17. Flächennutzungsplanänderung

"Freiflächen-Photovoltaikanlage Sandberg Illerberg"

Abwägung der Äußerungen im Rahmen der frühzeitigen Öffentlichkeitsbeteiligung und der frühzeitigen Beteiligung der Behörden und sonstigen Träger öffentlicher Belange

Anlage zur Stellungnahme: Lageplanausschnitt (ohne Maßstab)

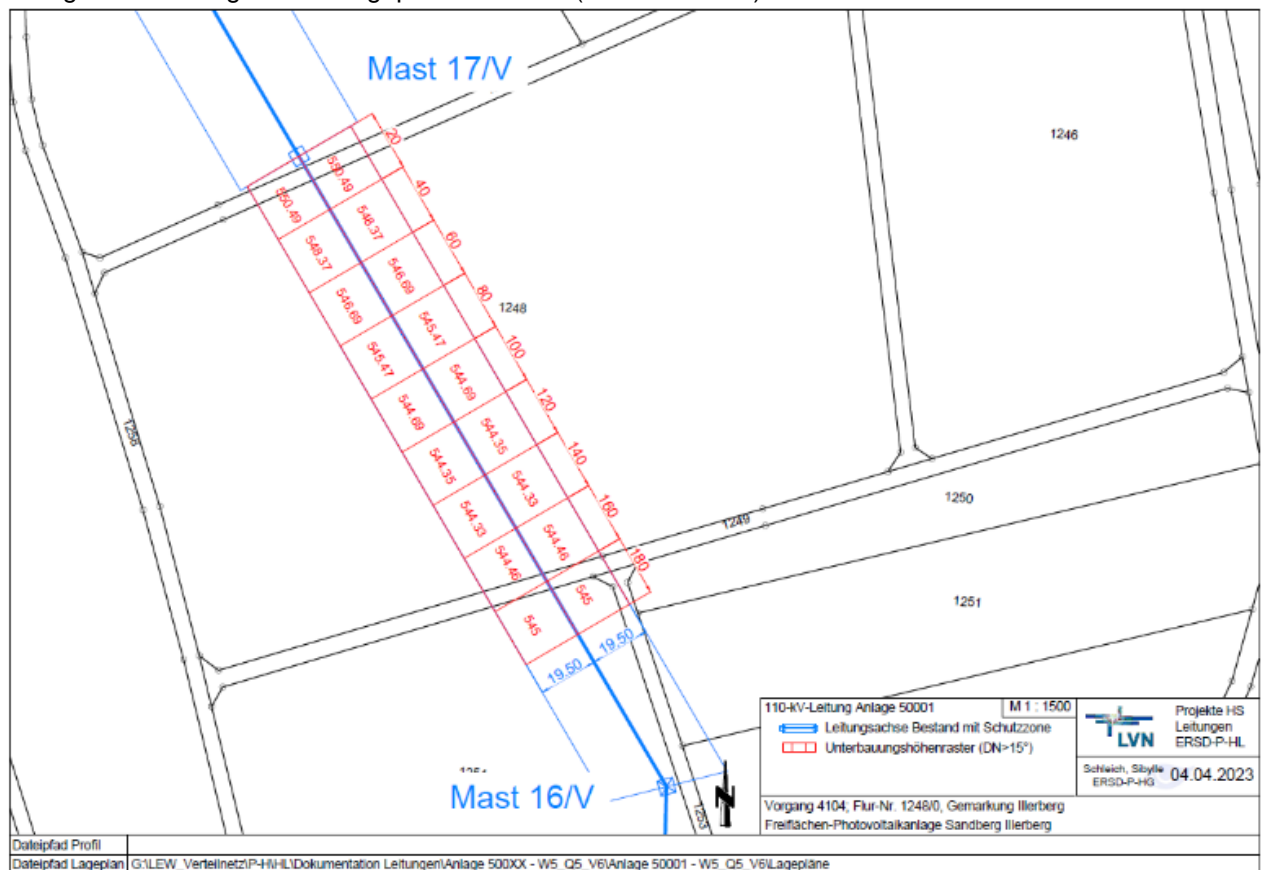
Das zur Bebauung vorgesehene Flurstück 1248/0 der Gemarkung Illerberg wird von der 110-kV-Freileitung (Q5) Anlage 50001 überspannt. Deren Leitungsmittelachse, die Standorte der Gittermaste Nr. 16/V und 17/V sowie die Grenzen der 19,50 m beiderseits der Leitungsmittelachse umfassenden technischen Schutzzone haben wir in den angehängten Lageplan M 1:1500 eingetragen.

Des Weiteren haben wir als Grundlage für die weiteren Planungen (im beiliegenden Lageplanausschnitt M 1:1500) die Schutzzone der 110-kV-Leitung in Schritten von 20,00 m in mehrere Bereiche unterteilt und jeweils für den ungünstigsten Punkt die maximal mögliche Unterbauungshöhe eingetragen. Die angegebenen Werte wurden nach den derzeit gültigen Vorschriften und Normen ermittelt und sind in m ü. NHN angegeben.

Gegen die Errichtung der Freiflächensolaranlage auf dem Flurstück 1248/0 bestehen unsererseits keine Einwände, wenn die in unserem Lageplanauszug genannten maximal zulässigen Unterbauungshöhen in jedem Fall sicher eingehalten werden.

Die Stellungnahme wird zur Kenntnis genommen. Änderungen am Entwurf der 17. Flächennutzungsplanänderung sind nicht erforderlich.
